APEX Aircraft Bureau de Navigabilité 1, route de Troyes 21121 DAROIS - France tél. +33 (0)380 35 65 10 Fax +33 (0)380 35 65 15 www.apex-aircraft.com	<h1>BULLETIN SERVICE</h1> <h2>N° 030906</h2>
CAP10B - Voilure - Elargissement de la zone d'inspection	
Remplace : BS 16 toutes révisions.

Modèles	Numéro de série
CAP10B avec longeron de voilure bois uniquement	01-04, 1 à 282 sauf les avions équipés de voilure bois-carbone (modification 000302)

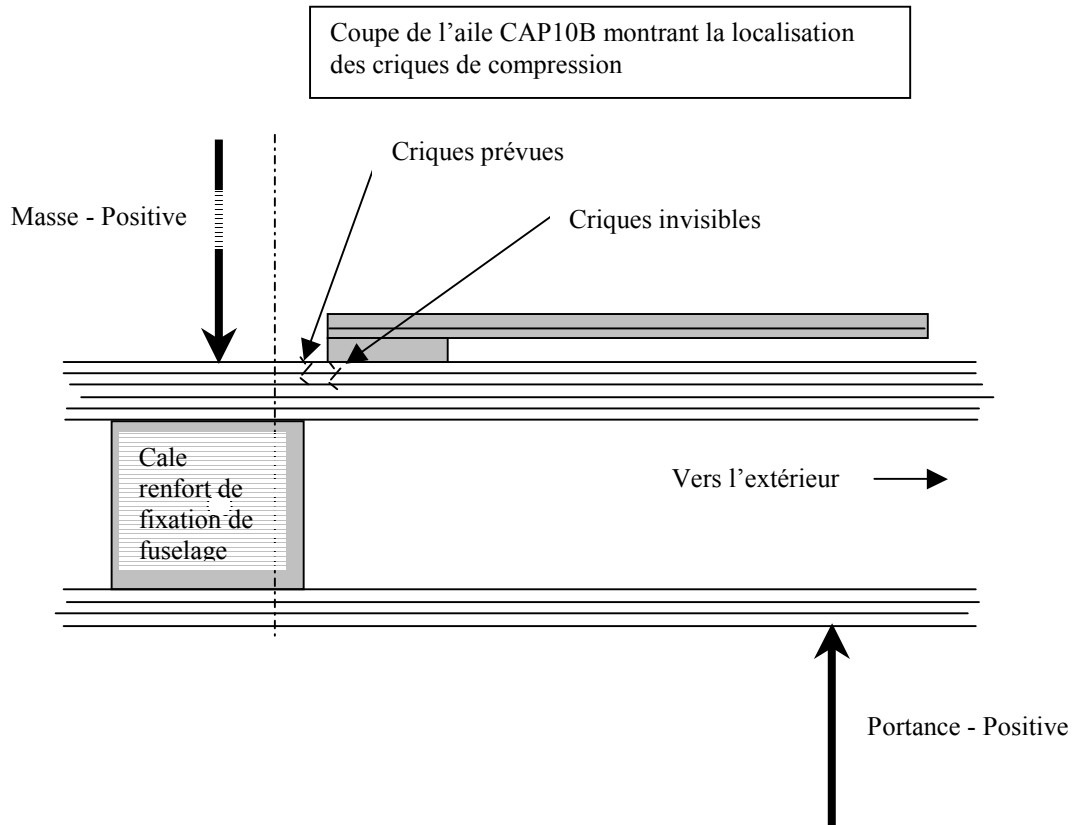
Le longeron gauche s'est rompu à la limite de la zone d'inspection, à l'endroit même où une crique de compression avait complètement détérioré la première (supérieure) des cinq lames et progressé dans la deuxième. Il semble que cette crique était antérieure à l'accident.

Au niveau de l'emplanture de l'aile, le longeron droit, qui ne s'était pas rompu, présentait une crique de compression visible. Une crique de compression plus importante était également présente en limite de la zone d'inspection. L'organisme « National Transportation Safety Board » USA a archivé des images qui sont disponibles sur le site <http://www.apex-aircraft.com/cap10bspars> .

Ce cas impose l'agrandissement de 10 mm de la zone d'inspection de la nervure 1 sur toutes les ailes à longeron bois de CAP10B.

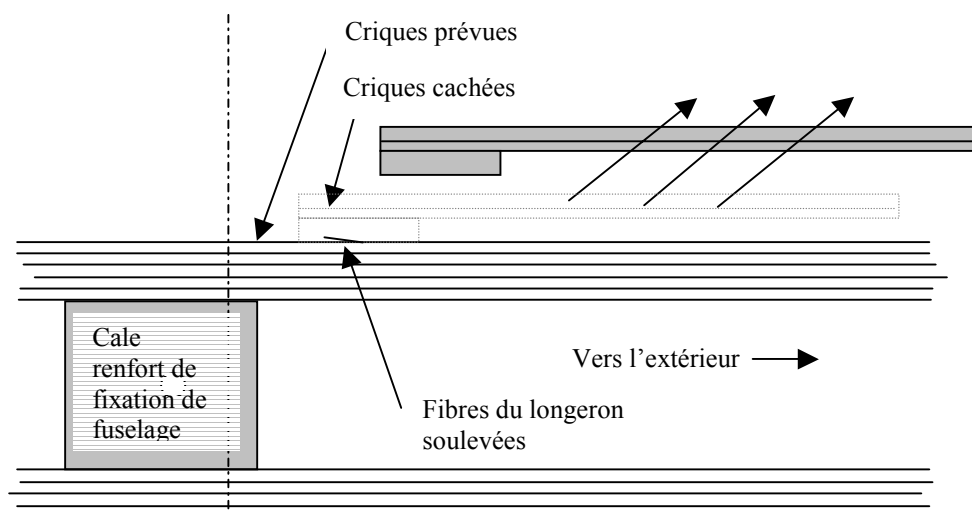
Des délaminages peu profonds ont été trouvés récemment dans la semelle supérieure de longeron entre les nervures 1 et 2 sur deux autres CAP10B. Sur le premier, le délaminage a été mis en évidence lors du décollement de la partie avant du renfort de marchepied coté fuselage. De façon plus significative, sur le deuxième avion, aucun symptôme de délaminage n'était apparent avant d'accéder au longeron. Bien que ces avions aient été inspectés auparavant en raison de dépassements des limitations, aucun enregistrement des facteurs de charge et des poids n'avait été effectué. Dans les deux cas, la profondeur des délaminages était inférieure à 5 mm.

Il n'est pas certain que ces délaminages soient le résultat de contrainte en traction due à facteurs de charge négatifs élevés, mais cela est très probable.

Ce cas amène à enlever le revêtement de tous les longerons bois ayant subi des surcharges.

Illustration B :

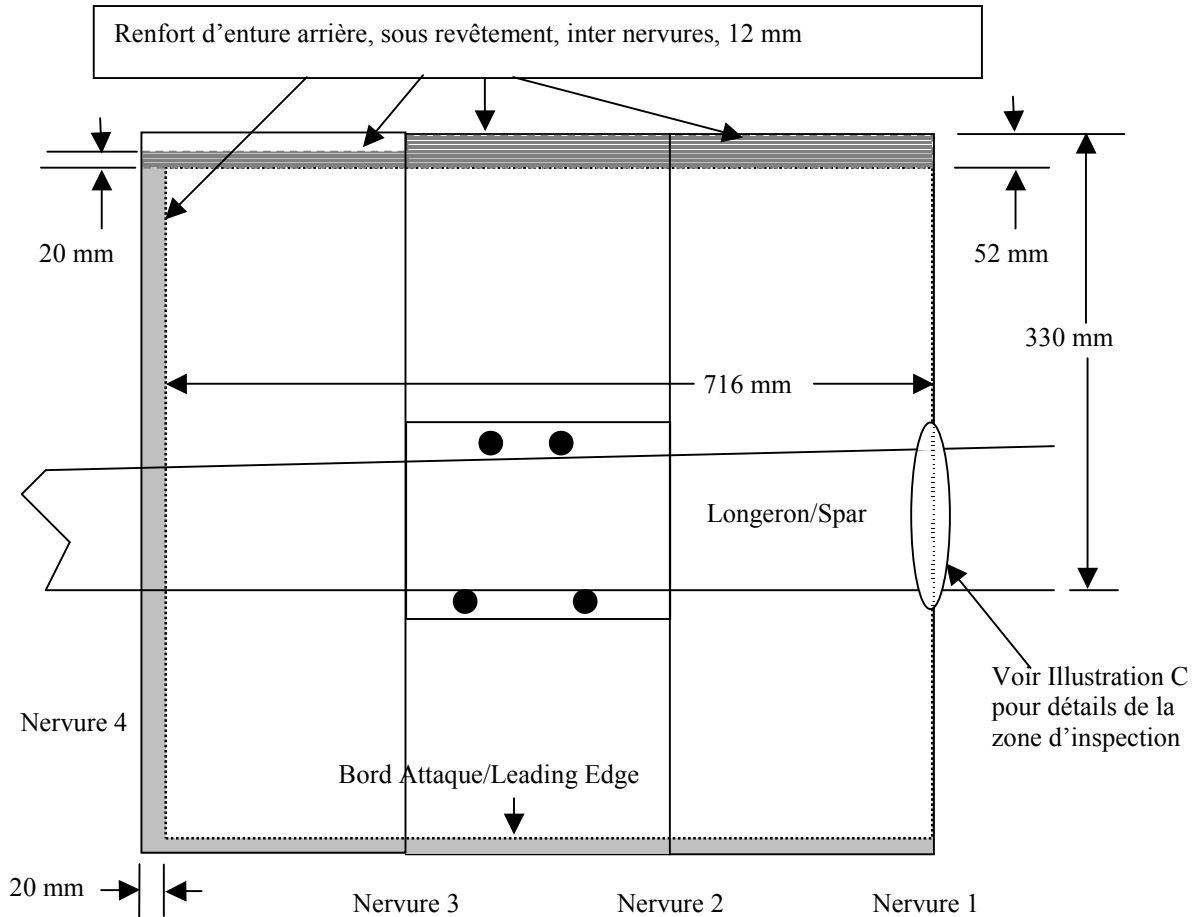
Dimension minimum de l'ouverture à pratiquer pour l'inspection de semelle de longeron. Une extension de l'ouverture jusqu'au longeron auxiliaire permet d'éviter une enture longue et d'inspecter le longeron arrière.

- g) Mesurer et noter la pente du chanfrein de marchepied. Enlever le revêtement sur le longeron, de la nervure 4 jusqu'au fuselage, sur la droite et sur la gauche, voir illustration B. ATTENTION : prendre soin de ne pas couper le longeron. Mettre une butée à 8 mm sur votre « cutter ».

- d) Remettre en place le revêtement sur les ouvertures pratiquées, voir illustrations B et C et AC 43.13-1 § 1-47. Remarquez le chanfrein et la plus grande surface de longeron à jour au niveau de la nervure 1.

Illustration C : Détail de l'ouverture de la zone d'inspection

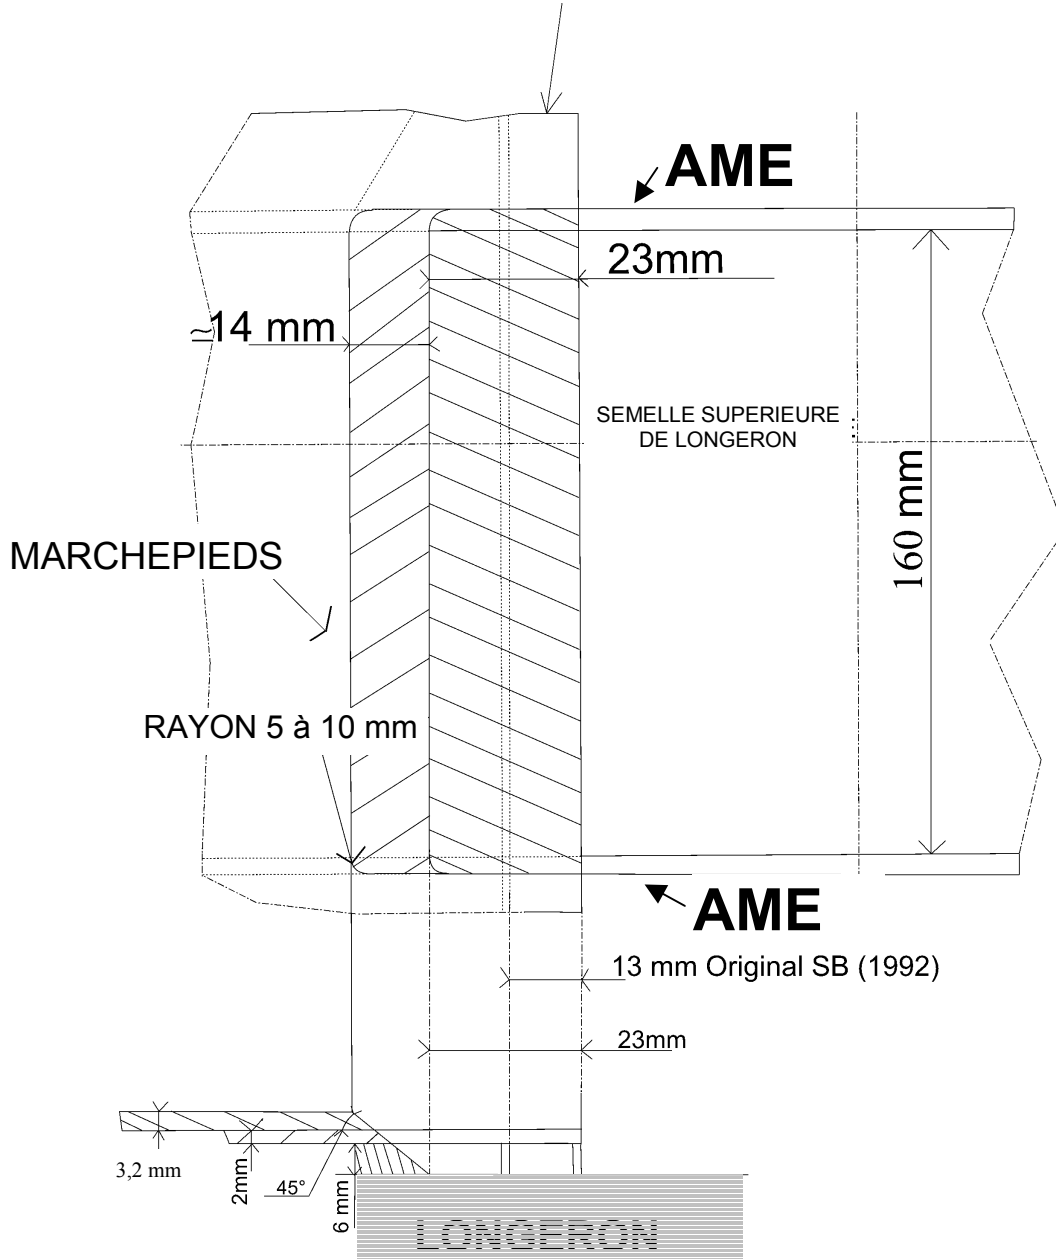
Au niveau de la nervure 1, agrandir la largeur de la zone d'inspection de 10 mm.

Illustration D - Carénage pour la nouvelle ouverture plus large sur la nervure 1

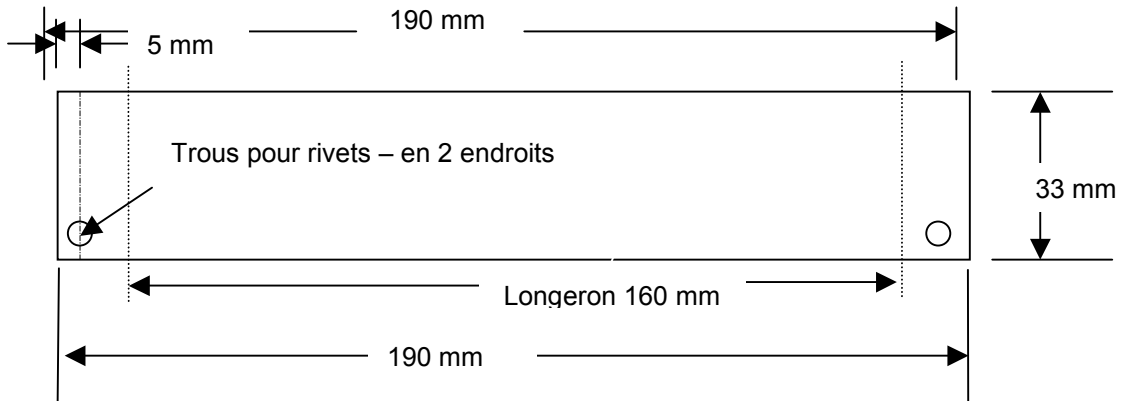
- i) Fabriquer les carénages de zone d'inspection nervure 1 en aluminium (2) comme sur l'illustration D.
- j) Peindre en concordance avec l'aile.
- k) Fixer les carénages d'ouverture sur les carénages d'emplanture au moyen de rivets..

Aluminium épaisseur 0,5 mm.

DIAGRAMME VITESSE / FACTEUR DE CHARGE
DE L'AVION CAP10B

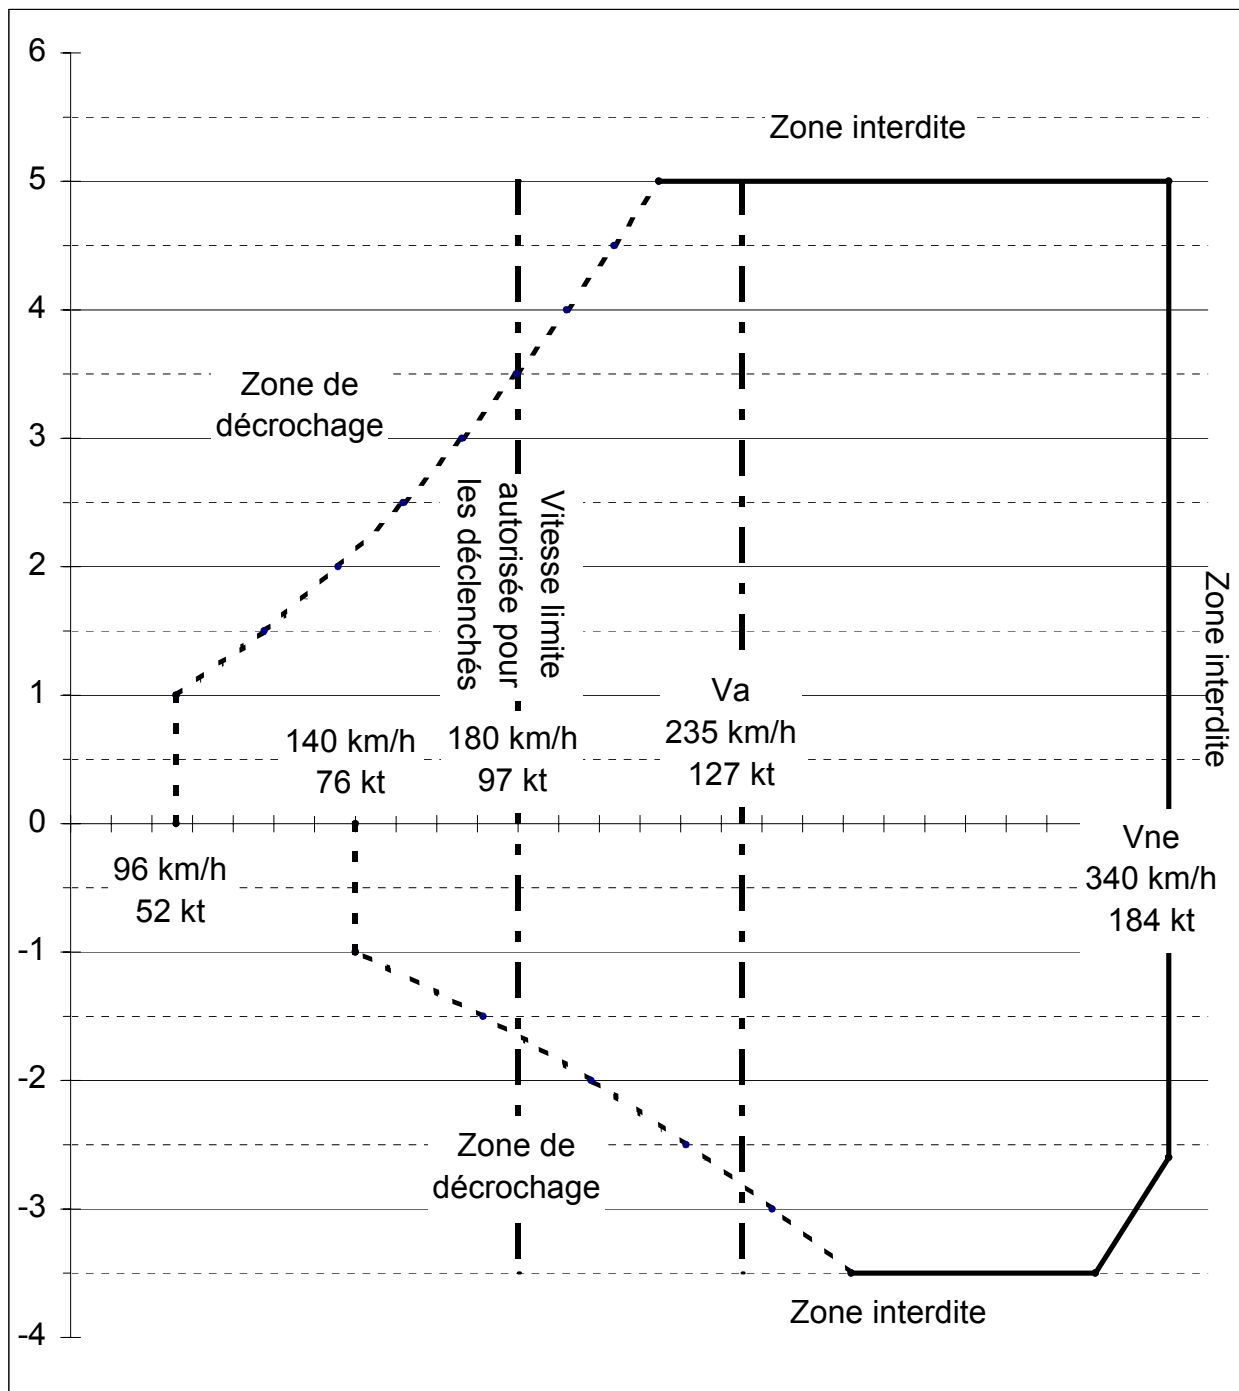
Le facteur de charge positif du CAP10B est limité à + 5 G jusqu'à la vitesse de 340 km/h.

Le facteur de charge négatif du CAP10B est limité à - 3,5 G jusqu'à la vitesse de 320 km/h environ. Cette limite décroît ensuite linéairement vers - 2,6 G à 340 km/h.

DIAGRAMME VITESSE / FACTEUR DE CHARGE
DE L'AVION CAP10B

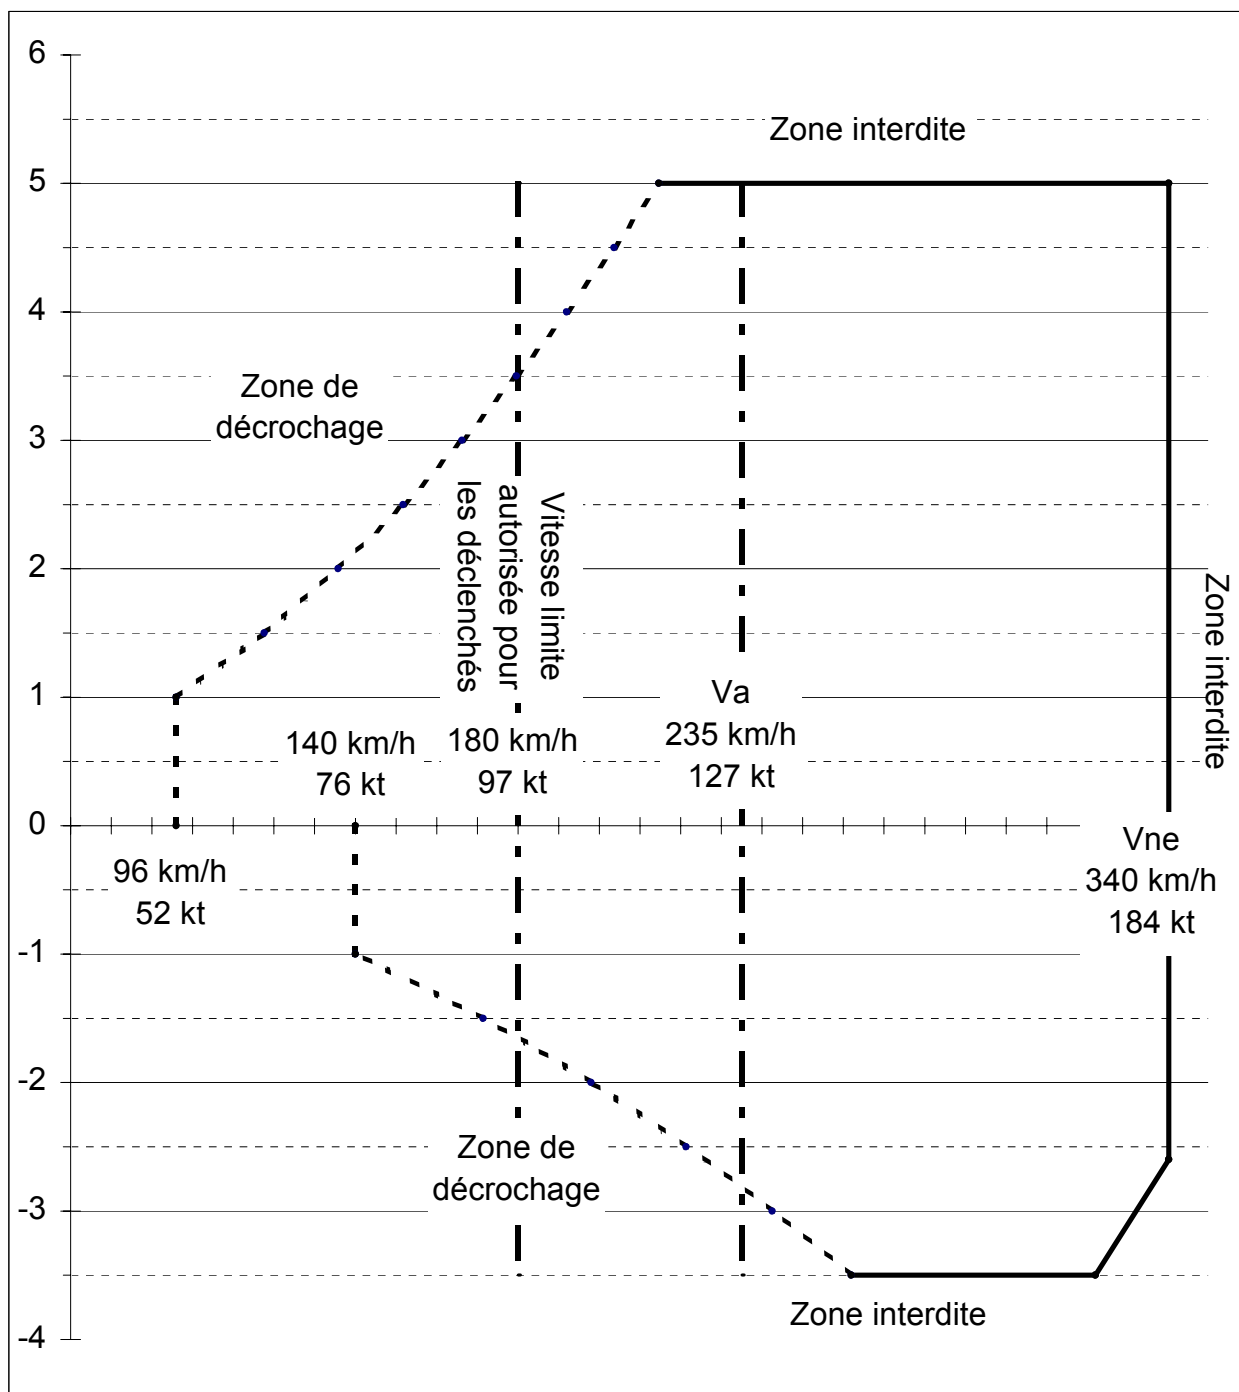
Le facteur de charge positif du CAP10B est limité à + 5 G jusqu'à la vitesse de 340 km/h.

Le facteur de charge négatif du CAP10B est limité à - 3,5 G jusqu'à la vitesse de 320 km/h environ. Cette limite décroît ensuite linéairement vers - 2,6 G à 340 km/h.
